改善箇所説明図

不具合発生箇所

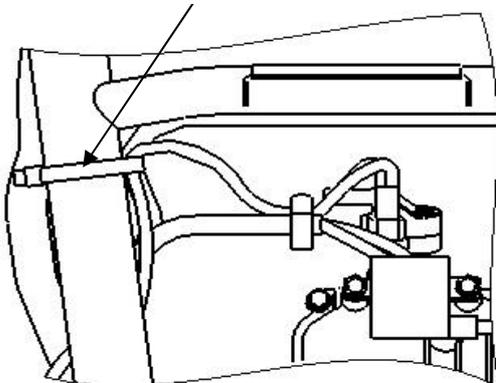
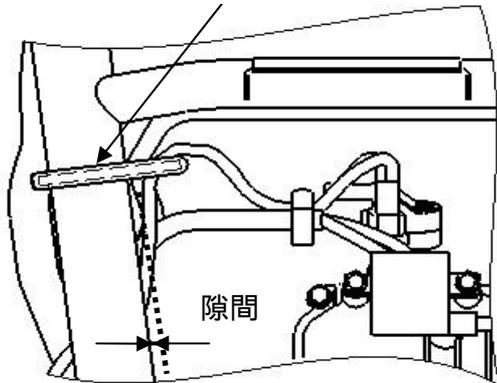
原動機の燃料噴射装置において、インジェクタの電気配線の固定方法が不適切なため、走行中の車体の揺動により、当該配線が固定用バンド取付部で屈曲を繰り返す場合がある。そのため、そのままの状態で使用を続けると、当該配線が断線して原動機が停止し、再始動できなくなるおそれがある。

対策品固定用バンド

改善の内容：全車両、インジェクタの電気配線の断線の有無を点検し、当該配線の固定用バンドを対策品と交換する。当該配線が断線しているものは、インジェクタを新品と交換する。
